## 調 查 報 告 ( 公 布 版 )

壹、案由：據訴，台灣電力股份有限公司(下稱台電公司)於110年5月13日分區輪流停電，同年月17日又再度電力吃緊輪流供電，均有人為疏失，而經函查此事故乃肇因於興達火力發電廠事故。同年7月27日又因第二核能發電廠跳機，造成電力吃緊。同年12月初亦接連發生板橋~青年#1連接站電纜燒毀、台北一次變電所5號配電變壓器起火等事故，因而有關台電公司之電力供應、電力調度、電網管理、需求管理、風險管控等防呆機制，及有關各機組運作、歲修、故障修復、電力開發、裝置容量及調度，以及高溫氣候及經濟成長因素，使得用電量攀升之因素等，是否台電公司有充分因應對策，均有通盤調查了解之必要案。

圖3 3542隔離開關接觸電阻量測路徑圖

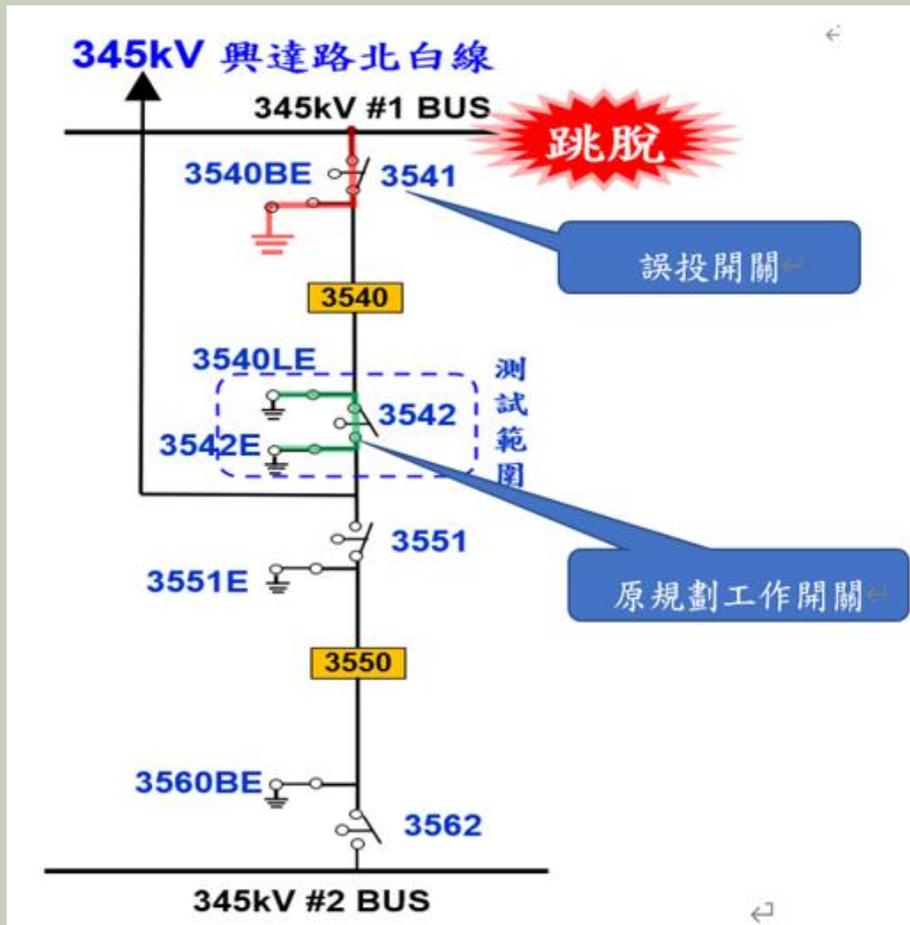
進行完工峻驗，同年5月13日上午由南區施工處與綜研所黃明朝、林○○及中興電工吳○○進行工區內(ES<sup>6</sup> 3542E-BG絕緣電阻量測與CB 3540、CB 3550功因及動作特性量測)；當日下午，黃明朝為量測隔離開關(DS<sup>7</sup>)3542接觸電阻，在未取得路北E/S監控中心同意下，將汰舊換新後之3540現場控制箱(下稱LCC<sup>8</sup>)聯鎖裝置解鎖<sup>9</sup>，且於14時36分誤操作位於DS 3542上方處之管制設備DS 3541，而造成345kV 1號匯流排接地事故，3542隔離開關接觸電阻量測路徑圖如圖3<sup>10</sup>。

圖4 路北E/S 新、舊3540現場控制箱面板對照(110.4.6安裝完成)

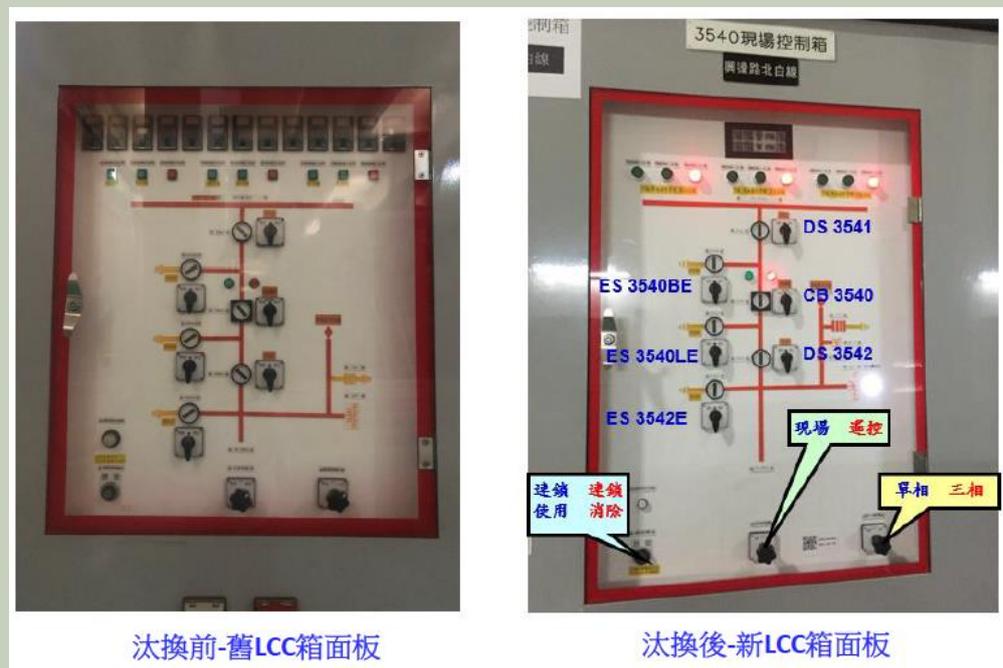
6日新3540 LCC箱安裝完成，新舊3540現場控制盤照片如圖4，高屏供石○○班長測試DS 3541及3540BE互鎖迴路，並於當日16時許復電。本案DS 3541位於1號匯流排與工區間，為重要管制點，依規定必須閉鎖，且由現場管制負責人(路北E/S石○○)懸掛「閉鎖設備管制卡」，然513事故當天，DS 3541未懸掛閉鎖設備管制卡，操作電源亦未閉鎖，操作氣閥未關閉，綜研所人員欲操作DS3542時，誤投入在其上方之3541，引發匯流排三相接地故障，經濟部「513及517停電事故檢討報告」列舉4個防呆機制失靈(DS 3541操作氣閥應關閉卻未關閉、操作電源應OPEN卻CLOSE、現場控制面板未貼警示膠帶、一人單獨操作)，其中3個屬於高屏供，違反設備閉鎖及復原管制作業程序、變電設備運轉手冊之規定。

故時，路北E/S #1匯流排供電中，依設備閉鎖及復原管制作業程序、變電設備運轉手冊，3541必須掛卡禁止操作，且其操作電源須閉鎖，然負責運維之高屏供，110年4月6日3540新LCC安裝完成，測試DS 3541及ES 3540BE互鎖迴路後復電，既未掛卡禁止操作，亦未將操作電源閉鎖及氣閥關閉，使防止人員誤操作之防呆機制皆失靈，致綜研所人員欲操作#3542DS時，誤投入其上方之3541DS開關操作，引發三相接地故障，造成六輪緊急分區輪流停電，影響415餘萬戶，顯有違失。

圖5 新、舊3540 LCC箱對照

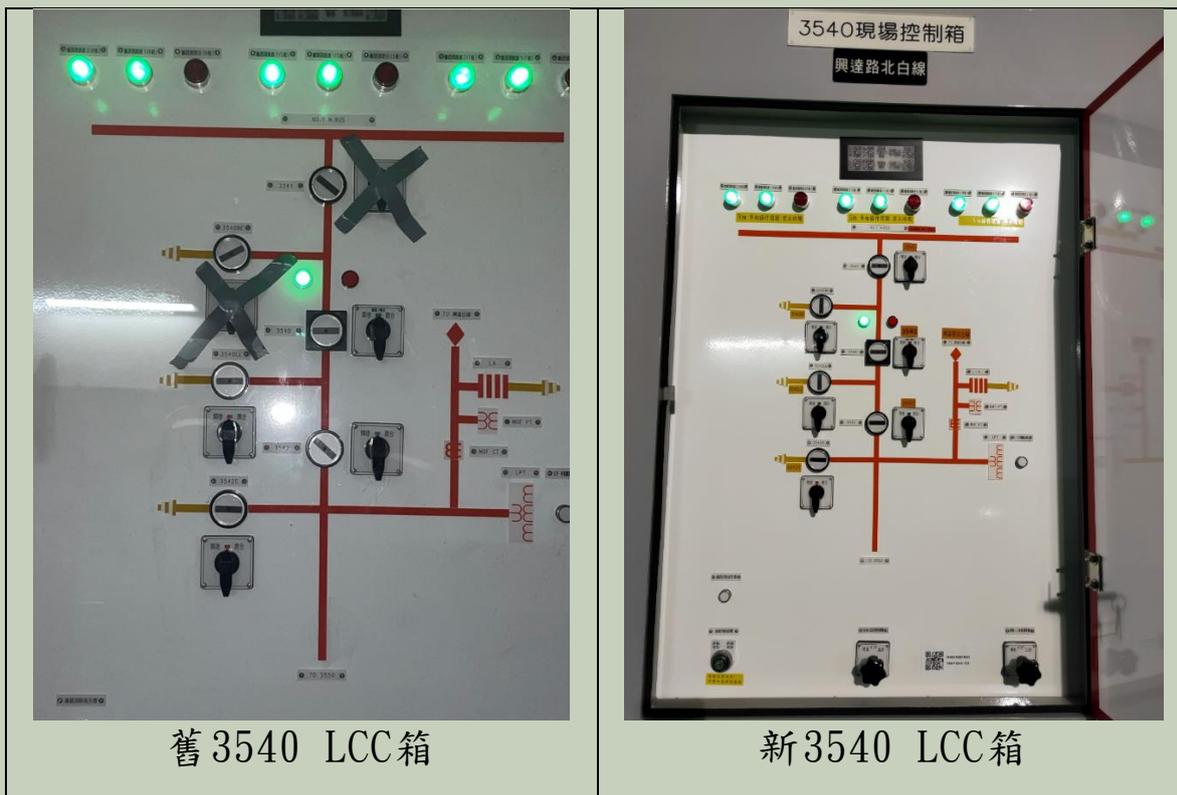
- (三)惟查南區施工處業於109年7月1日將DS 3541、ES 3540BE<sup>29</sup>併同容量提升之345kV #1 BUS交由高屏供接管在案。依台電公司供電單位變電設備維護手冊、供電單位變電設備運轉手冊，高屏供接管路北1號匯流排及DS 3541後，應負運維責任，然第4階段工程110年2月18日開工，本院檢視施工期間110年3月、4月及5月路北E/S變電所細密巡視表，該表將「控制箱內部檢查」、「控制盤面檢查」及「施工場地巡視」等欄納入斷路器3540細部巡視項目，雖每周進行細密巡視，然均打勾代表正常無異狀，相較舊LCC箱尚採上鎖、貼膠帶管制作為(如圖5)，110年4月6日新3540控制箱轉向，路北維護課完成DS 3541、ES 3540BE連鎖測試後復電，由於#1 BUS送電中，且仍屬工程期間，依規定3541應掛卡禁止操作、閉鎖操作電源、新3540 LCC箱操作面板上鎖，互鎖/解連鎖鑰匙主動收回控管，惟實際情形是全未到位，細密巡視表全未記載(表1)，顯示其細密巡視流於形式，聊備一格。

圖12 板橋-青年線連接站充油電纜短期內連續故障起火

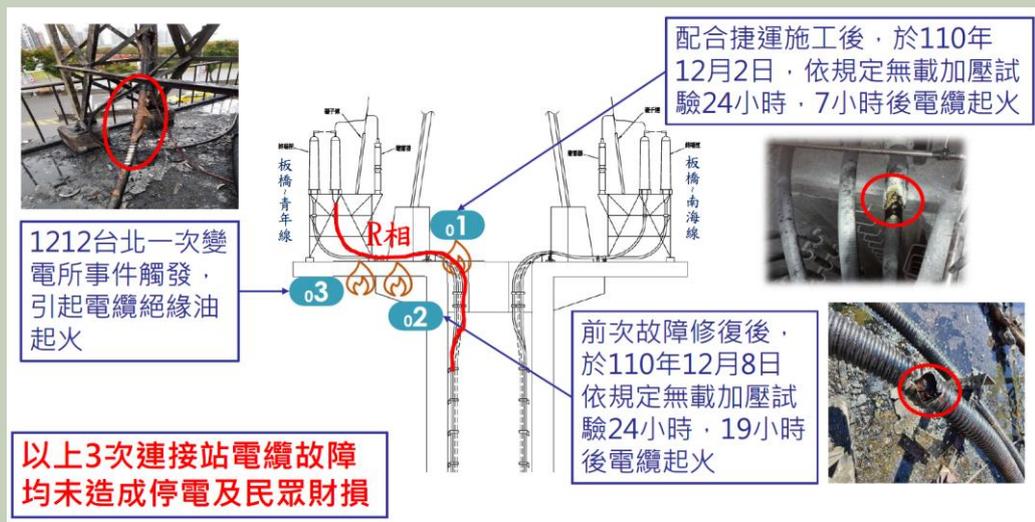
- (一)位於新北市中和區福祥路與勝利路口的高壓電塔，板橋~青年線、板橋~南海線共構，如圖12。110年12月2日板橋~青年線#1連接站平台至直井轉彎處R相電纜本體故障起火，據台電公司查復<sup>49</sup>稱，該充油電纜線路配合新北市捷運萬大線工程施工，更換M13~M14區間充油電纜完成後，依規定實施無載加壓試驗，惟於加壓7小時後故障起火<sup>50</sup>；此故障線路於同年7月修復完成後，依規定於次(8)日進行無載加壓試驗24小時，惟於加壓19小時後(110年12月8日)故障，與1202事故點不同，1208事故點為#1連接站台架下方R相電纜本體故障起火；110年12月12日之事故則係台北一次變電所5號配電變壓器故障時，該線路架空部分係與161千伏板橋~南海線共架，因故障電流流經板橋~南海線時，在板橋~青年線引起突升感應電壓，又造成該連接站原事故點電纜殘餘絕緣油起火。台電公司嗣於110年12月13日邀集專家學者檢討，均認為該火災應為臺北停電事故發生大故障電流及其遮斷瞬間造成之暫態過電壓，而經由板橋~青年線致使該連接站原事故點故障電纜殘餘絕緣油起火導致。

圖13 老舊線路

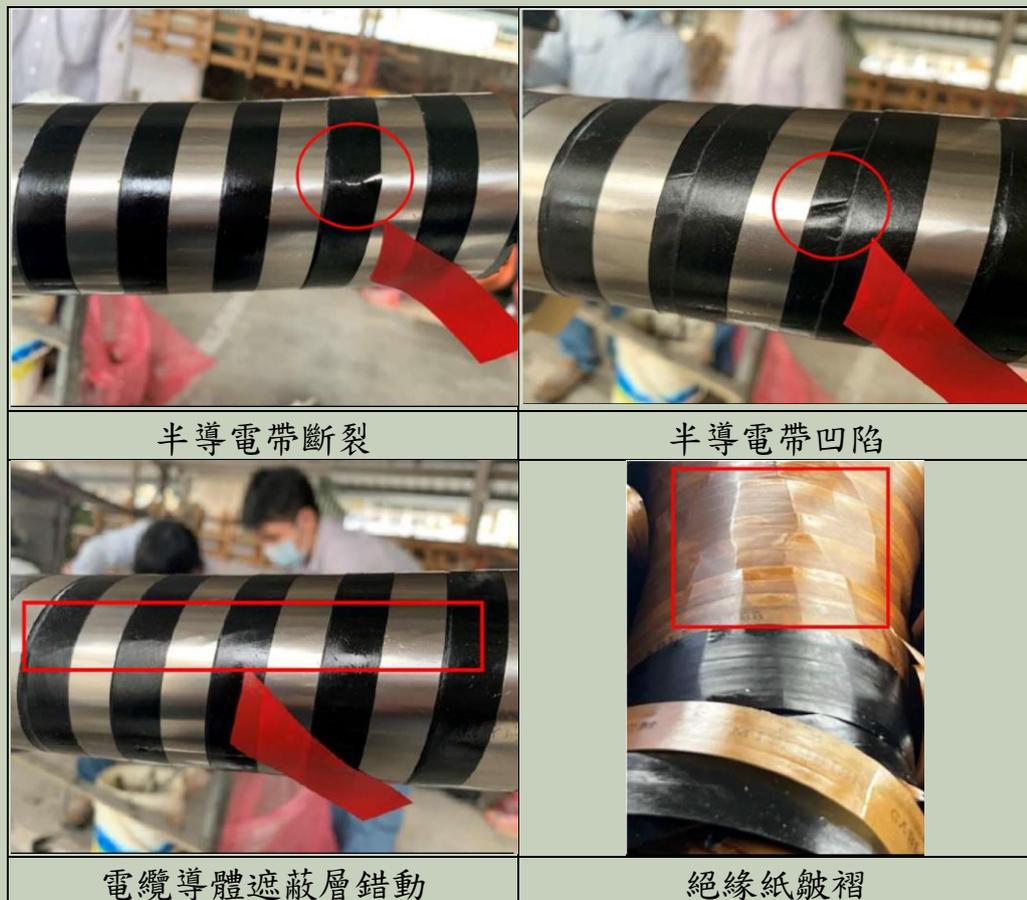
(二)據台電公司復稱，該3次火災事故主因，係該線路已使用30年為老舊線路，潛藏絕緣劣化因子(如溫度、電應力)，難以有效檢測，且歷經多次事故後，因高溫及故障時產生之電應力錯動造成所致，如圖13。

(三)經查，台電公司於事故發生後，檢討係該線路使用已達30年，隨著運轉時間絕緣持續劣化，該公司將加速排定老舊充油電纜汰換計畫，在全線尚未汰換前，採取下列改善對策以防止類似事故再度發生：

1、評估引進電纜的阻尼交流電壓(Damped AC Voltages, DAC)試驗技術，針對老舊電纜進行絕緣劣化狀態檢測。

2、已於111年1月28日完成更換161千伏板橋~青年線全線路電纜、於111年7月31日完成更換161千伏板橋~南海線全線路電纜為交連PE電纜(非充油式電纜)以確保供電穩定。

圖14 台北一次變電所5號配電變壓器事故示意圖

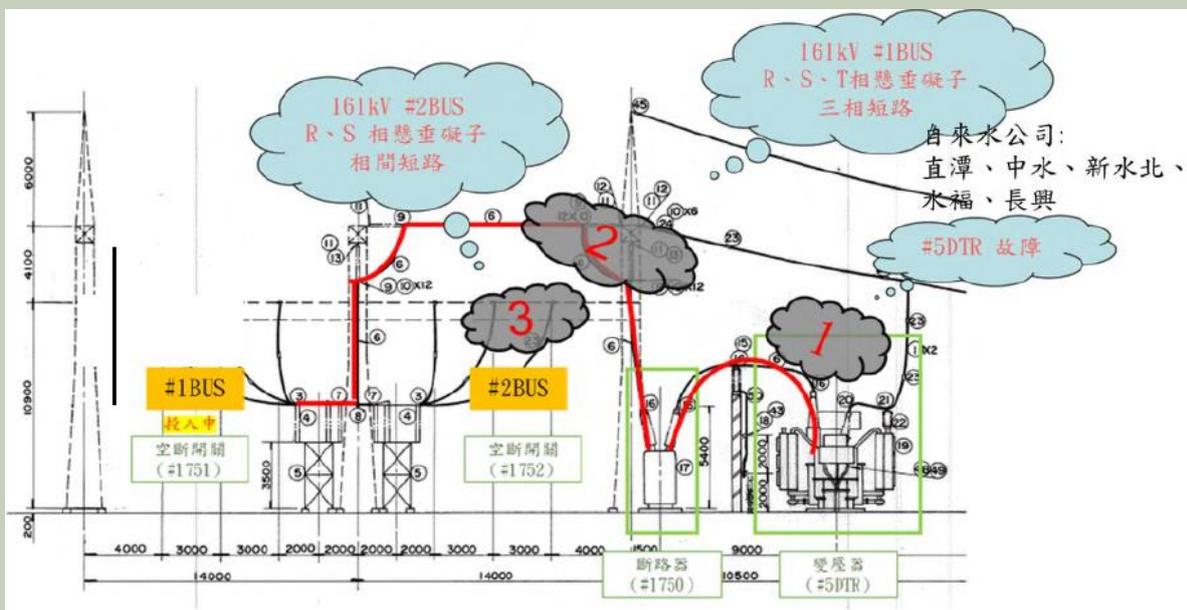
匯流排礙子汙損及礙子間空氣絕緣下降發生閃絡，造成台北一次變電所16萬1千伏喪失供電能力，連帶造成6萬9千伏全停電，最終導致台北一次變電所整所停電(如圖14)，影響臺北市文山區、新北市深坑區、石碇區、新店區、中和區、永和區，影響一般用戶305,418戶，特高壓用戶12戶。台北區域調度中心於當(12)日上午9時44分聯絡台北南區營業處將停電饋線負載轉供，並通知消防隊滅火處理，經過緊急搶救後，於上午10時26分撲滅火源。事故發生後，台電公司立即成立緊急應變中心，同時調度運轉，將台北一次變電所轄區負載，改由鄰近送電中變電所供電，始於上午9時47分起陸續恢復送電，9時53分恢復約27萬戶用戶供電，復電率達9成，最後於13時7分全數恢復送電。

圖15 油中氫氣含量檢測圖

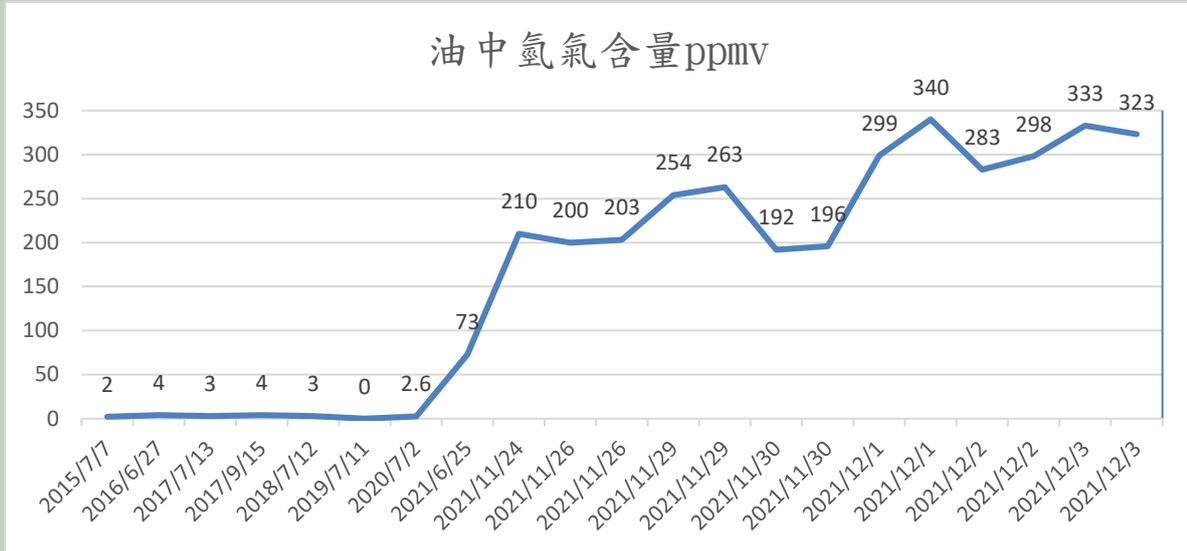
(四)本次事故經台電公司邀請各相關機關人員及專家學者辦理3次鑑定會議，其事故肇因確認為，電力變壓器經22年長期運轉，其絕緣存在自然老化現象，故不排除5號變壓器絕緣材料有逐年老化現象，加上暫態過電壓等複合因素，故此次內部故障應屬潛在設備老化個案。惟台電公司「油中氣體分析標準」太老舊，未及時確認發現原因，台電公司非僅視單次檢測符合標準判斷，而未比對前次與當次的數據變化。台電公司檢討報告稱，110年11月24日之「油中氣體分析」結果，發現「氫氣突增」3倍，並自同

年11月26日到12月3日短短8天內，頻繁檢測12次，但因「油中氣體分析標準」，其中氫氣的標準值600ppmv(百萬之分一單位體積)，12次檢測分析結果均正常，台電公司錯失第1次發現問題的良機。綜觀檢討報告中，列出5號變壓器23年來「油中氣體分析」共檢測49次的數據顯示，過去22年(88年至109年)測得的氫氣數值介於0ppmv到26ppmv之間，但110年6月25日增至73ppmv，11月24日更增至210ppmv再突增3倍，11月26日至12月3日的12次檢測更飆至340ppmv近5倍(如圖15)；至於甲烷含量，過去22年(88年至109年)測得的甲烷數值介於1ppmv到69ppmv之間，但110年6月25日增至109ppmv，11月24日更增至155ppmv，11月26日至12月3日的12次檢測更飆至179ppmv(如圖16)。台電公司於事故發生後，參考IEEE C57.104 2019規範中診斷流程、運轉設備條件及維護需求等，已於111年1月20日修訂較嚴格的油中氣體診斷標準<sup>52</sup>，最新氫氣標準：由原600ppmv降為200ppmv，並增加月增量判斷趨勢，並於111年1月26日修訂老舊變壓器絕緣油送試週期等。然110年11月24日一天之內出現「氫氣、甲烷突增」、布氏電驛第一段警報，後續12次檢測氫氣、甲烷數值又不斷攀升，以台電公司綜研所103年1月2日公告之「油中氣體分析標準」，檢測12次之多當然仍屬「正常」範圍，惟台電公司面對警訊不斷出現，警覺性不足，毫無頭緒卻未對症下藥，如何能為全臺供電安全把關？台電公司嗣後於111

年1月20日修訂較嚴格的油中氣體診斷標準，即為明證。
